工事計画認可申請書の一部補正について

原子力発第19406号
令和2年 2月20日

令和元年12月20日付け原子力発第19341号をもって申請しました
伊方発電所第3号機工事計画認可申請書（令和2年1月30日付け原子力発
19383号にて一部補正）について、別紙のとおり補正します。

伊方発電所第3号機 工事計画認可申請書の一部補正 補正前後比較表
【資料3 中央制御室の機能に関する説明書】

第2.2-2図 受動的に機能を発揮する設備（敷地内固定源）（1/3）

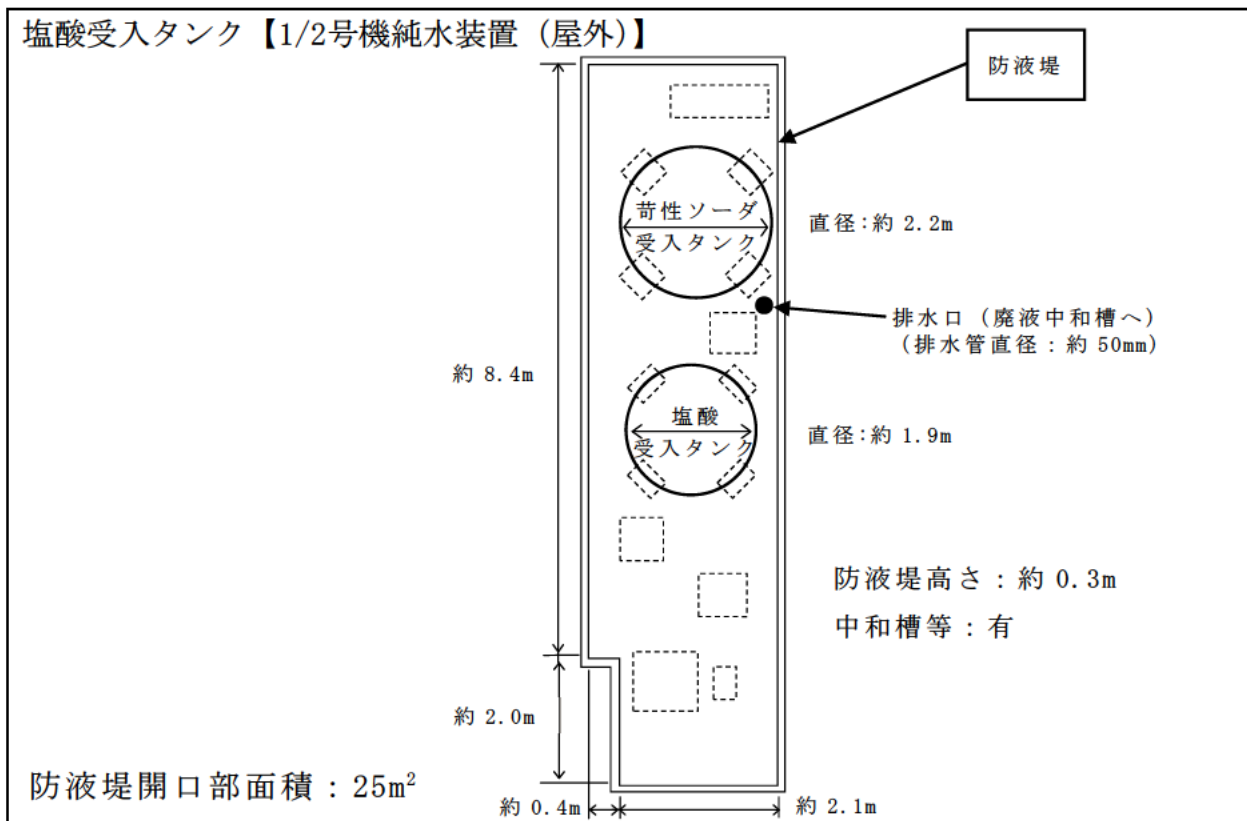
変更前	変更後	備考
<div data-bbox="379 598 1142 1096" data-label="Diagram"> <p>塩酸受入タンク【1/2号機純水装置（屋外）】</p> <p>防液堤開口部面積：25m²</p> <p>第2.2-2図 受動的に機能を発揮する設備（敷地内固定源）（1/3）</p> </div> <div data-bbox="379 1150 1142 1648" data-label="Diagram"> <p>アンモニア原液タンク、ヒドラジン原液タンク【3号機薬品注入装置（屋外）】</p> <p>防液堤開口部面積：29m²</p> <p>第2.2-2図 受動的に機能を発揮する設備（敷地内固定源）（2/3）</p> </div>	<div data-bbox="1454 598 2217 1096" data-label="Diagram"> <p>塩酸受入タンク【1/2号機純水装置（屋外）】</p> <p>防液堤開口部面積：25m²</p> <p>第2.2-2図 受動的に機能を発揮する設備（敷地内固定源）（1/3）</p> </div> <div data-bbox="1454 1150 2217 1648" data-label="Diagram"> <p>アンモニア原液タンク、ヒドラジン原液タンク【3号機薬品注入装置（屋外）】</p> <p>防液堤開口部面積：29m²</p> <p>第2.2-2図 受動的に機能を発揮する設備（敷地内固定源）（2/3）</p> </div>	<p>記載の明確化及び適正化</p> <p>記載の明確化及び適正化</p>

第2.2-2図 受動的に機能を発揮する設備（敷地内固定源）（3/3）

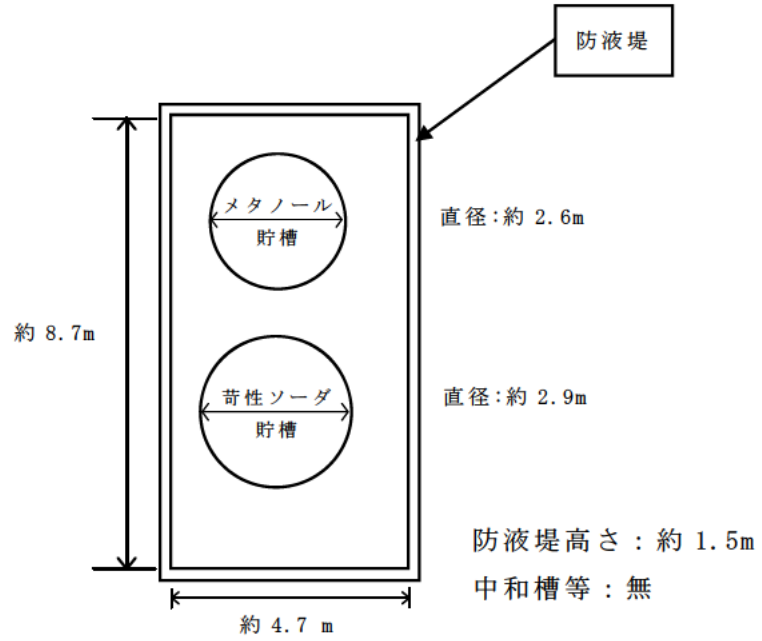
変 更 前	変 更 後	備 考
<div data-bbox="379 625 1142 1123" data-label="Diagram"> <p>メタノール貯槽【ETA含有排水生物処理装置（屋外）】</p> <p>防液堤開口部面積：41m²</p> <p>第2.2-2図 受動的に機能を発揮する設備（敷地内固定源）(3/3)</p> </div> <p data-bbox="688 1717 831 1743">- 資 3 別添-16 -</p>	<div data-bbox="1457 625 2220 1123" data-label="Diagram"> <p>メタノール貯槽【ETA含有排水生物処理装置（屋外）】</p> <p>直径：約 2.6m</p> <p>直径：約 2.9m</p> <p>防液堤高さ：約 1.5m</p> <p>中和槽等：無</p> <p>防液堤開口部面積：41m²</p> <p>第2.2-2図 受動的に機能を発揮する設備（敷地内固定源）(3/3)</p> </div> <p data-bbox="1765 1717 1908 1743">- 資 3 別添-16 -</p>	<p data-bbox="2368 625 2706 661">記載の明確化及び適正化</p>

メタノール貯槽【ETA含有排水生物処理装置（屋外）】

防液堤開口部面積：41m²
